Beschlussvorlage

zur Behandlung in **öffentlicher Sitzung**
Betreff
Machbarkeitsuntersuchung für die Realisierung einer P+R-Anlage am Verteilerkreis Köln
Beschlussorgan
 Verkehrsausschuss

Anlage 1

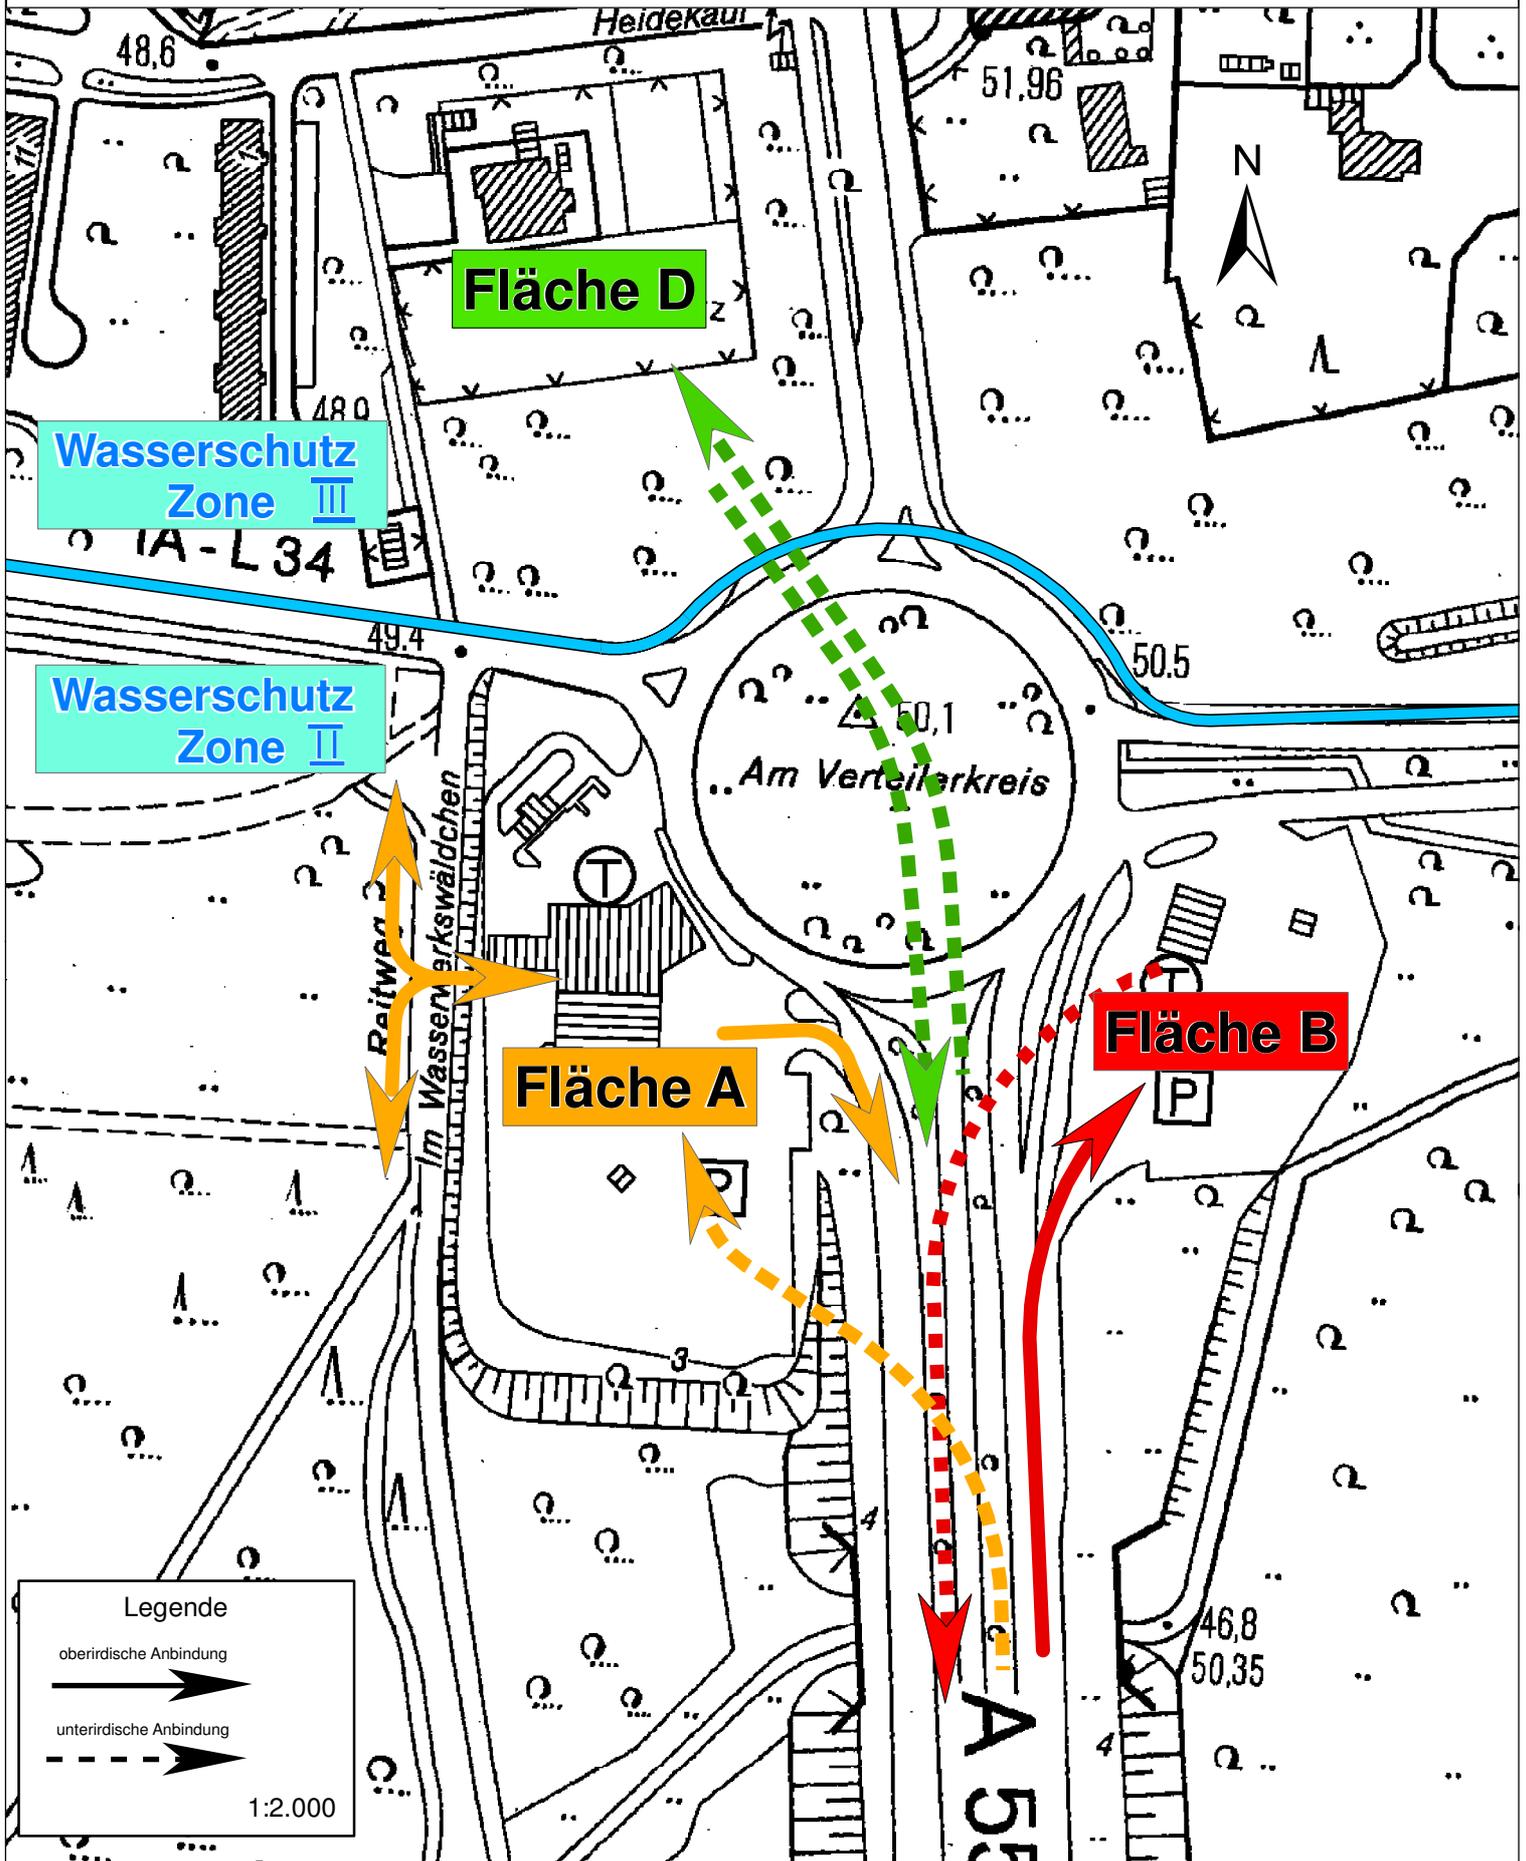
"Die Verwaltung wird beauftragt, die Standorte A, B und D auf die Möglichkeit einer zusätzlichen direkten Anbindung an die BAB 555 hin zu untersuchen und zu bewerten."

Die Möglichkeit einer direkten Anbindung einer P+R-Anlage auf den Flächen A, B und D, ohne in Anspruchnahme des Verteilerkreises ist in Anlage 1 dargestellt.

- Bei der Fläche A ist die Zufahrt von der A555 kommend nur durch den Bau eines Tunnels möglich. Die Abfahrt kann oberirdisch erfolgen.
- Bei der Fläche B kann die Zufahrt oberirdisch erfolgen. Die Abfahrt ist nur in einer Tunnellösung möglich.
- Bei der Fläche D sind Zu- und Abfahrt nur über Tunnellösungen machbar.

Alle Tunnelbauwerke würden in der Wasserschutzzone II liegen. Neubauten sind in dieser Wasserschutzzone verboten bzw. werden nur mit hohen Auflagen durch die Bezirksregierung Köln genehmigt. Der Bau dieser Tunnel wäre daher sehr aufwändig und mit hohen Mehrkosten verbunden.

Grundsätzlich ist jedoch eine direkte Anbindung der P+R-Anlage über einen Straßentunnel bei allen Flächen aus verkehrlicher Sicht nicht erforderlich. Die Leistungsfähigkeit des Verteilerkreises und aller betroffenen Knoten ist bei allen Flächenvarianten stets gegeben. Eine Tunnellösung zur direkten Anbindung einer P+R-Anlage in der prognostizierten Größenordnung ist bei anstehenden Kosten in Millionenhöhe unwirtschaftlich und daher auch nicht förderungsfähig.

Anlage 2

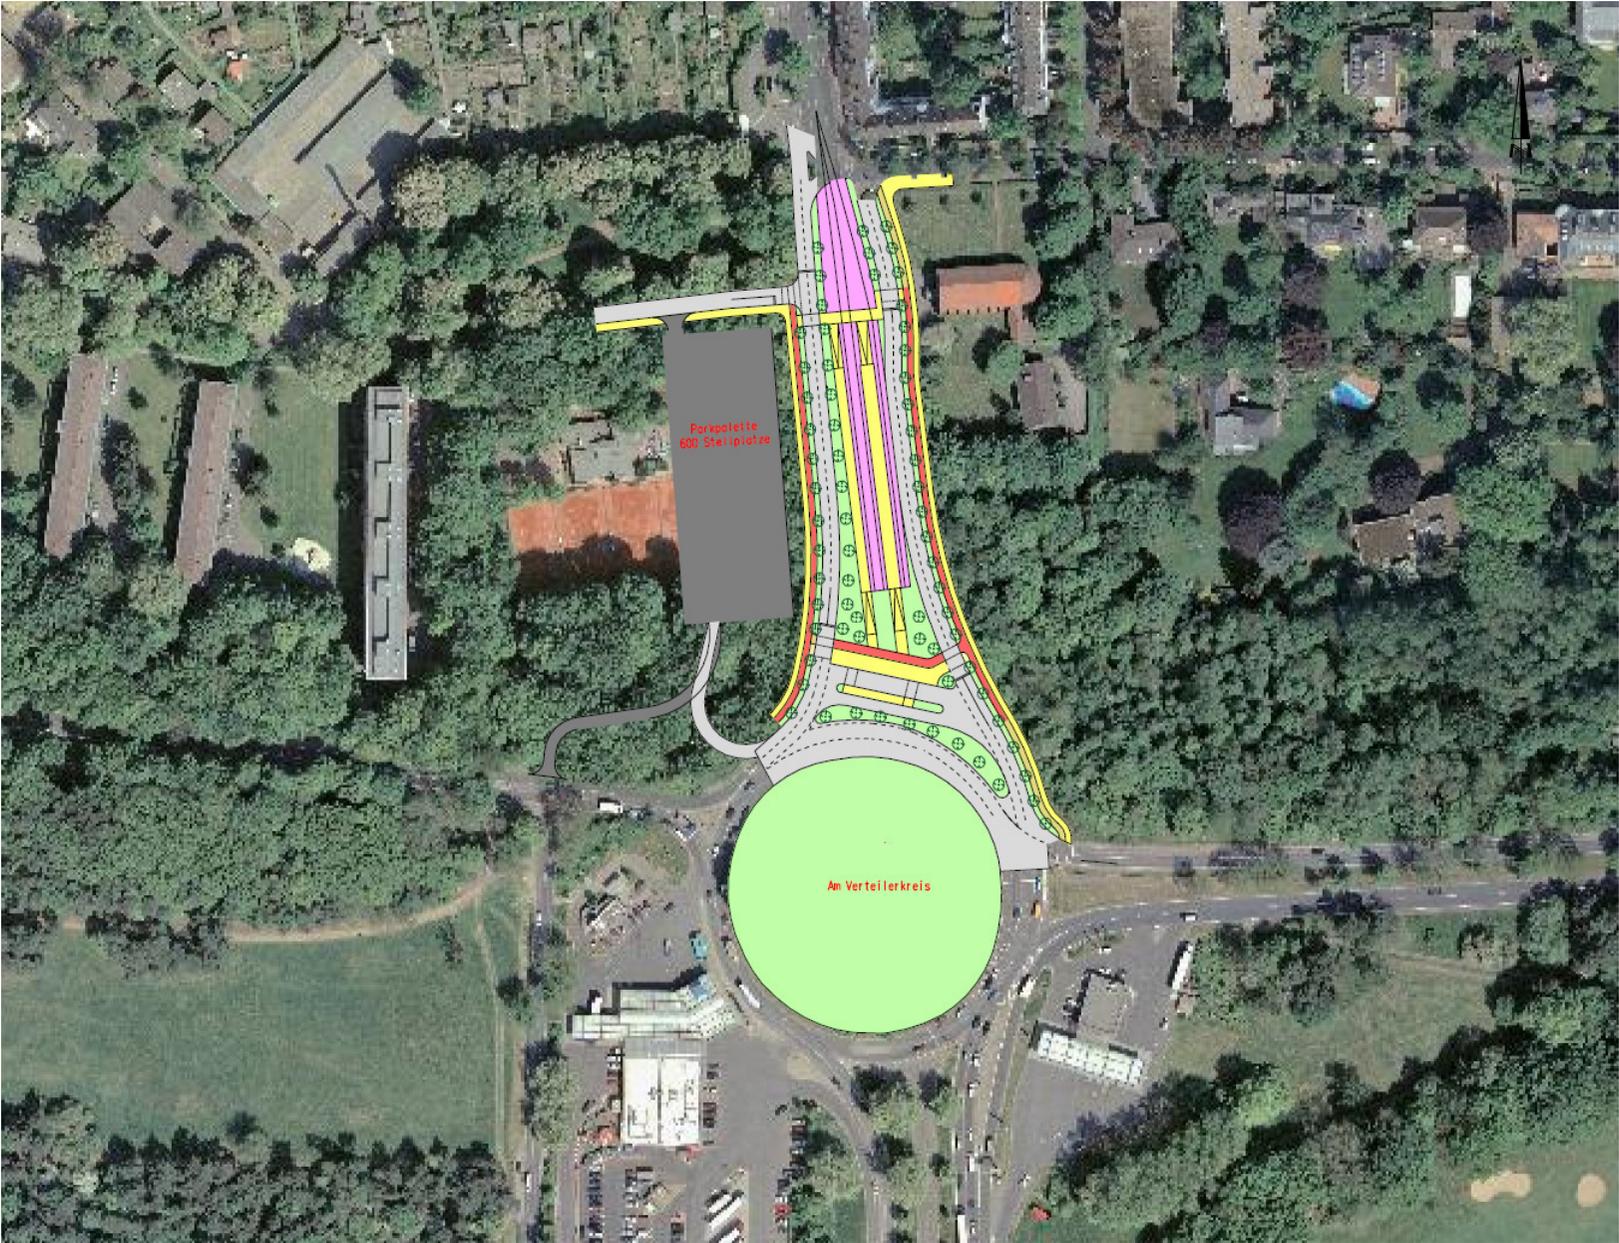
"Die Verwaltung wird beauftragt, die Auswirkungen der 3. und 4. Baustufe der Stadtbahn auf die einzelnen Standorte aufzuzeigen."

Die 4. Baustufe bzw. eine Verlängerung der Stadtbahn über den Verteilerkreis hinaus über Rondorf nach Meschenich ist nach derzeitigem Stand erst in 25-30 Jahren realisierbar. Bis dahin sind der Mietvertrag mit der Aral AG für die Fläche A und die Bindefrist für die P+R Fördergelder des Landes abgelaufen. Eine Verlängerung der Stadtbahn bis Meschenich mit einer zusätzlichen P+R-Anlage am südlichen Ende von Meschenich (siehe Anlage 2) bringt dann auch eine neue Verteilung der P+R Potenziale.

Aufgrund dieser großen Zeitspanne hält die Verwaltung es nicht für ratsam bereits in der 3. Baustufe über den Verteilerkreis hinaus zu bauen und diese problematische Verkehrssituation über 2 bis 3 Jahrzehnte vorzuhalten. Die entscheidenden Auswirkungen der 3. und 4. Baustufe auf die einzelnen Standorte sind primär in der fußläufigen Entfernung der P+R-Anlage zu den jeweiligen Haltestellen der beiden Baustufen zu sehen.

Grundlage für einen Vergleich der 4 Standorte mit der 3. und 4. Baustufe sind der derzeit gültige Beschluss des Rates vom 29.01.2008 über die Planung der 3. Baustufe der Nord-Süd Stadtbahn gemäß Variante 4 und der Beschluss des Stadtentwicklungsausschusses vom 26.10.2000 über die Verlängerung der Nord-Süd Stadtbahn vom Verteilerkreis Köln über Rondorf bis nach Meschenich. Gemäß Beschluss des Rates vom 29.01.2008 ist die Lage der vorläufigen Endhaltestelle der 3. Baustufe am Ende der Bonner Straße vor dem Verteilerkreis Köln festgelegt. Gemäß dem Beschluss des Stadtentwicklungsausschusses vom 26.10.2000 verläuft die Trassenführung der Stadtbahn niveaufrei über den Verteilerkreis (siehe Anlage 2).
